高浜発電所 1 号炉及び 2 号炉の炉内構造物の取 替えに係る発電用原子炉設置変更許可申請書 に対する審査結果

令和 7 年 6 月

図1 取替後の炉内構造物の概要

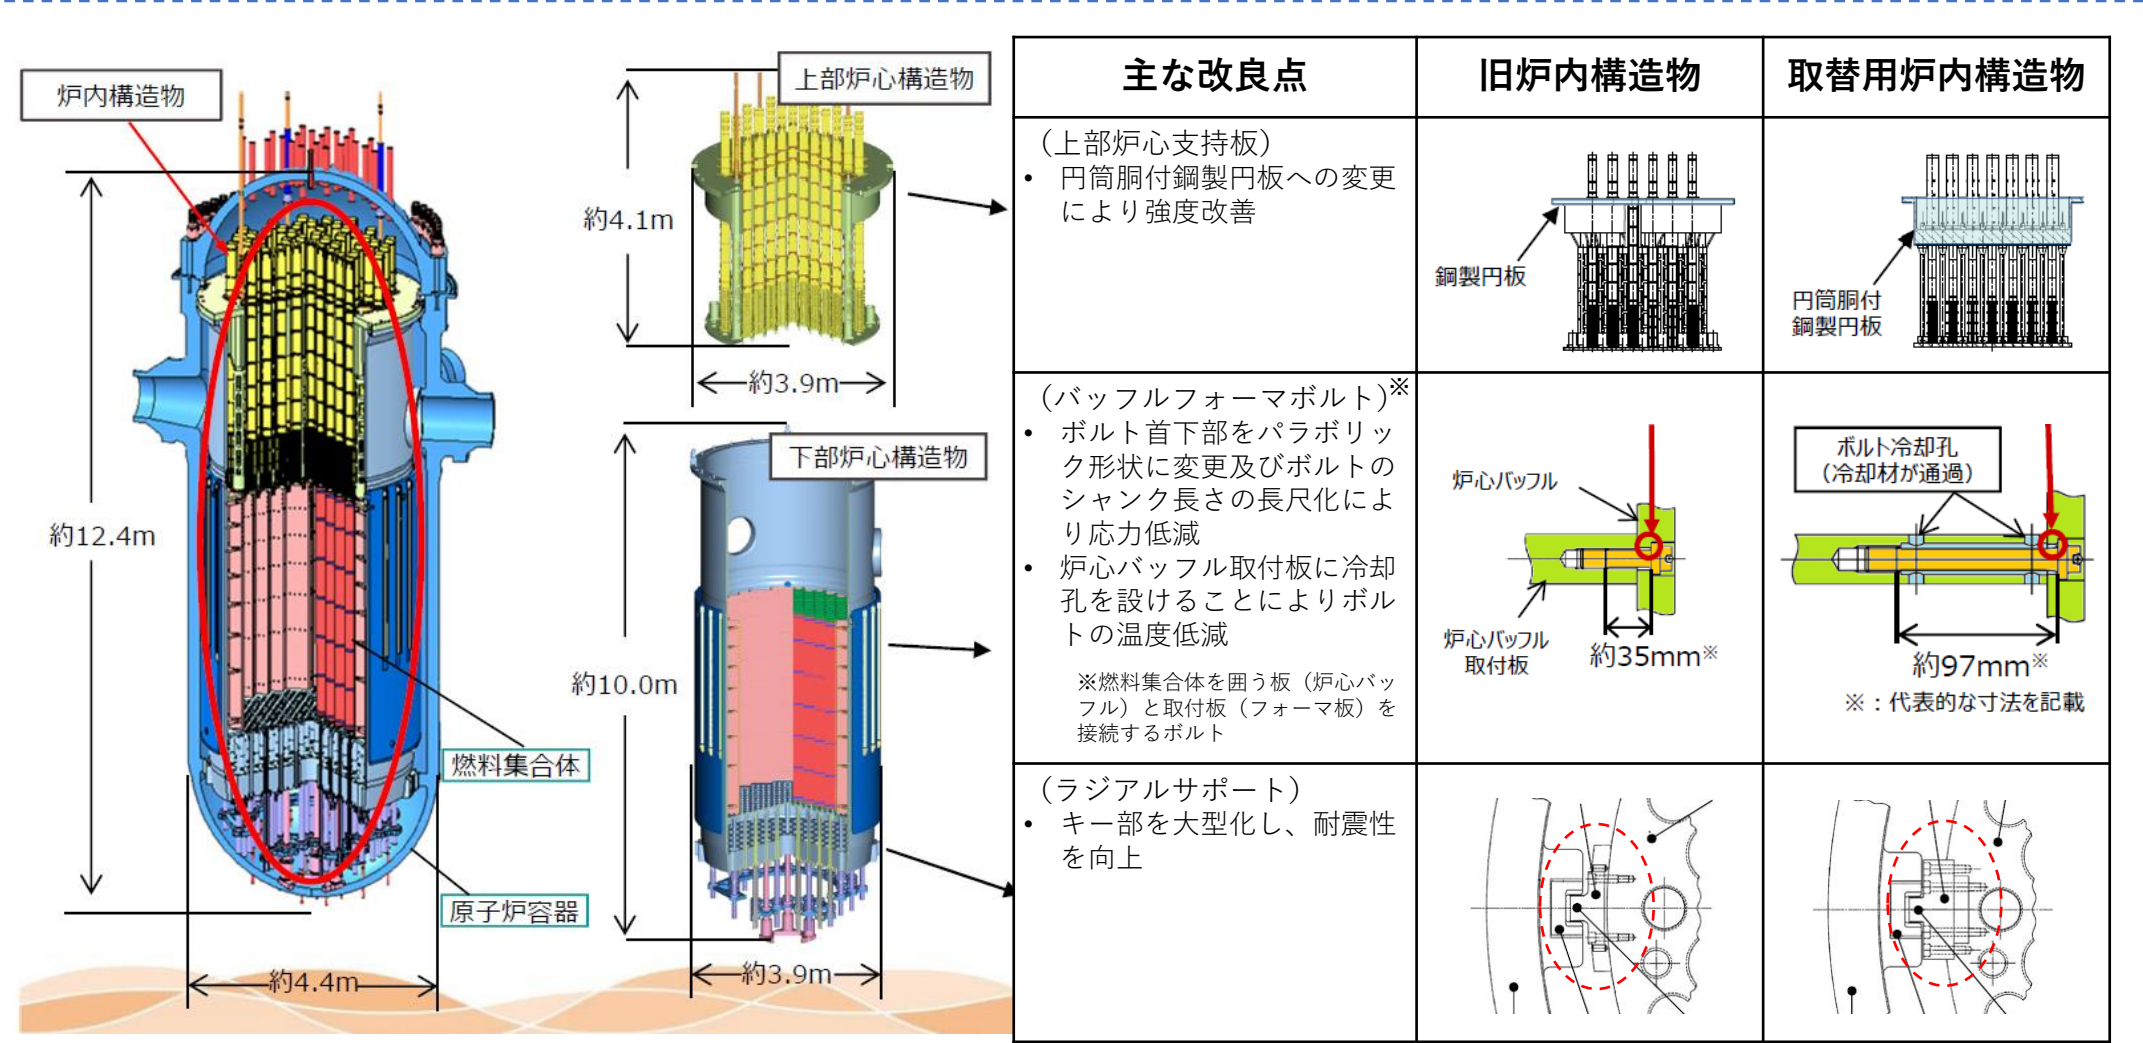
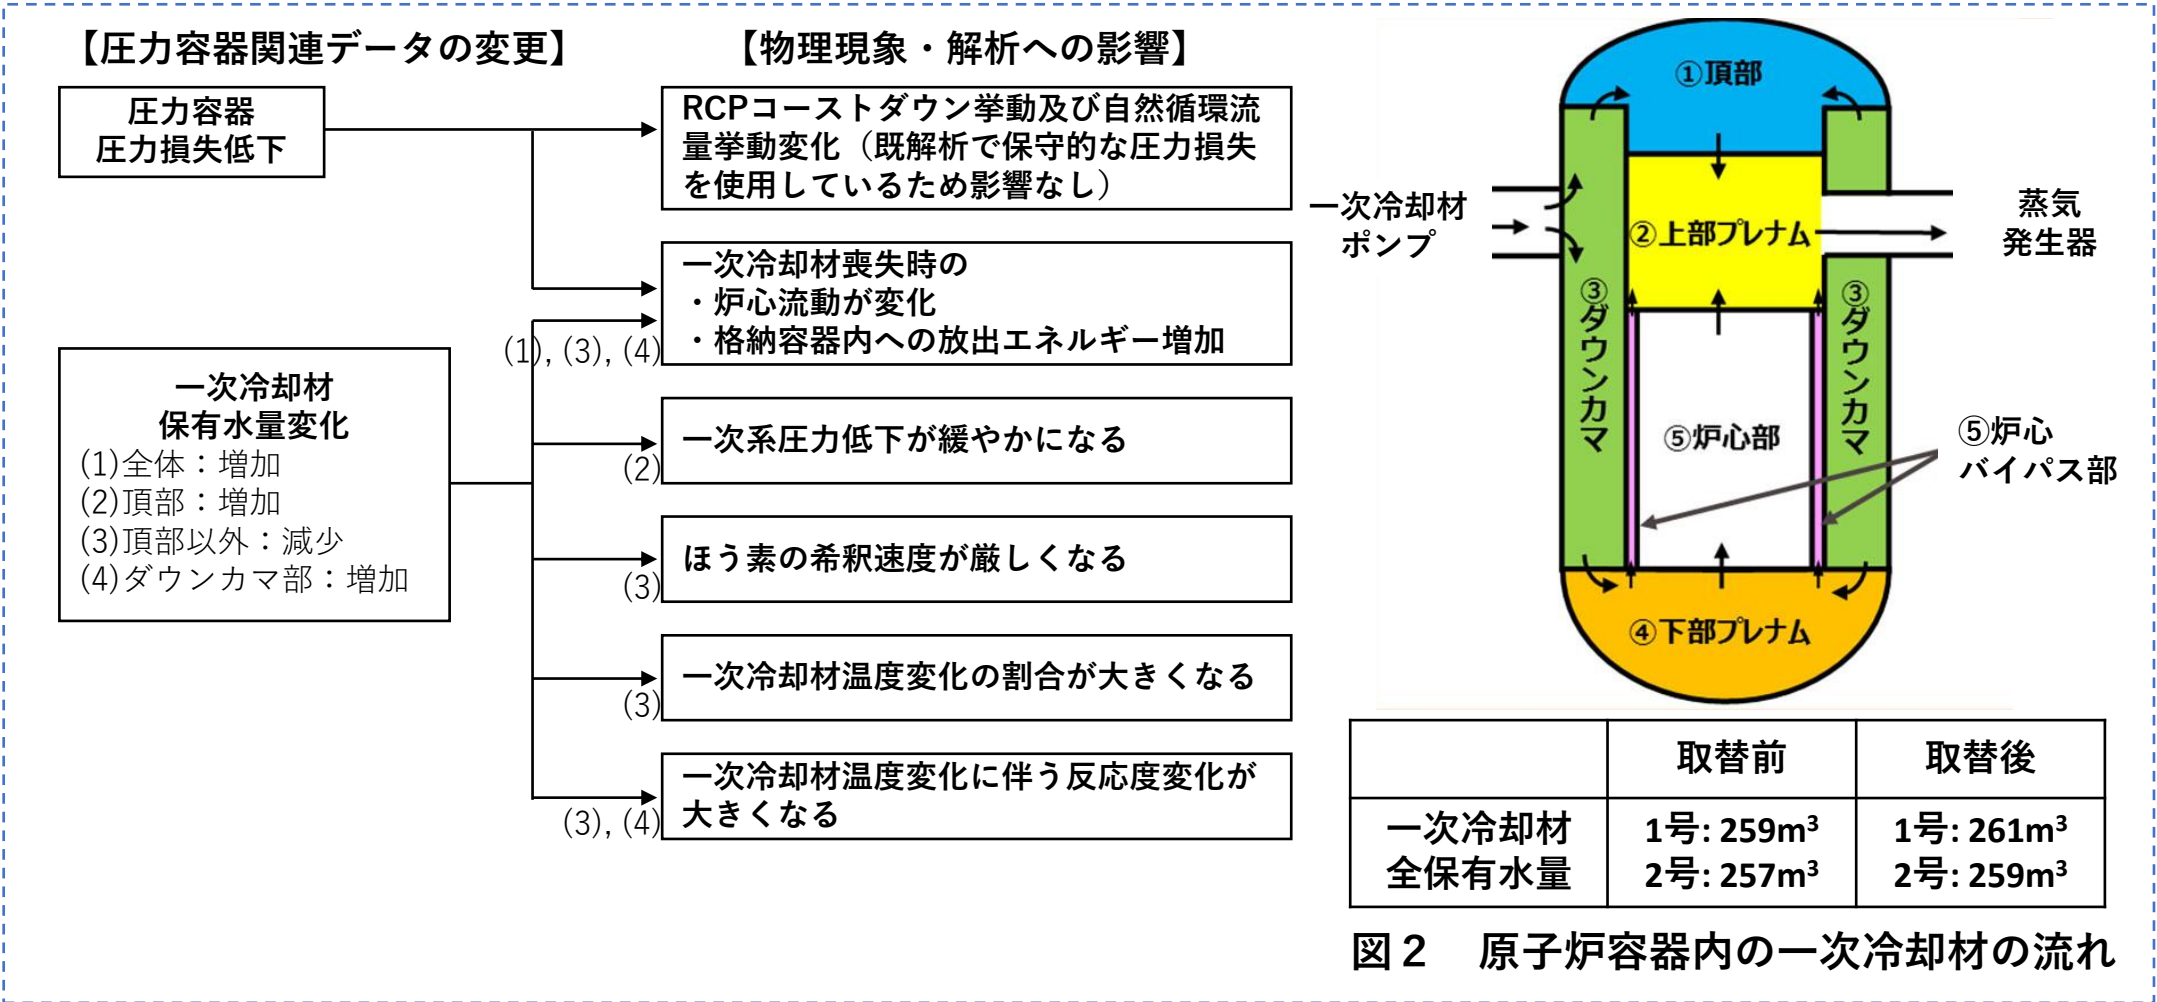
炉内構造物の取替え後においても、運転時の異常な過渡変化及び設計基準事故に対する解析及び評価を安全評価指針、気象指針等に基づき実施し、その結果が設置許可基準規則に掲げる要件を満たすよう設計する方針であることを確認。具体的には、ダウンカマ部の体積が増加（上記(4)）し、一次冷却材喪失後の炉心再冠水が炉内構造物の取替え前に比べて遅れることなどで、燃料被覆管最高温度が上昇する（1号炉：約1,084℃から約1,112℃）が、判断基準である1,200℃を超えないことなどを確認。

図3 炉内構造物保管庫の概要

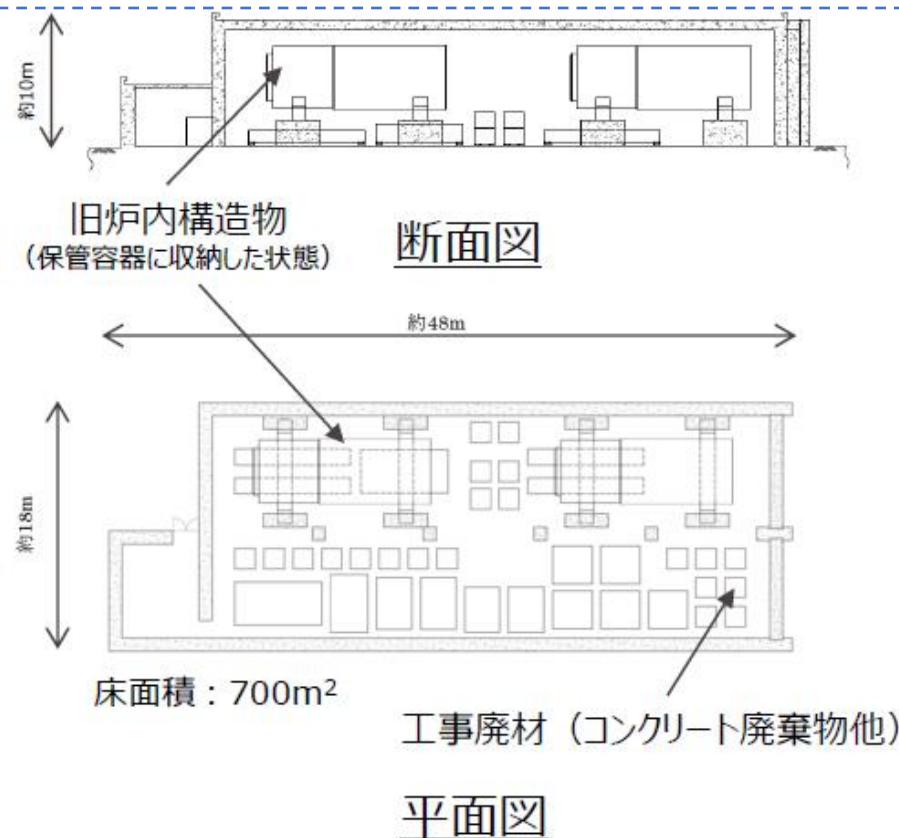
炉内構造物保管庫について、鉄筋コンクリート造の独立した建屋により放射性廃棄物が漏えいし難い設計とすること、また、取り外した炉内構造物を容器等に封入するなどにより放射性廃棄物による汚染が広がらない設計とすることを確認。

炉内構造物保管庫について、直接線及びスカイシャイン線による工場等周辺の空間線量率が十分に低減できる設計とする方針であることを確認。
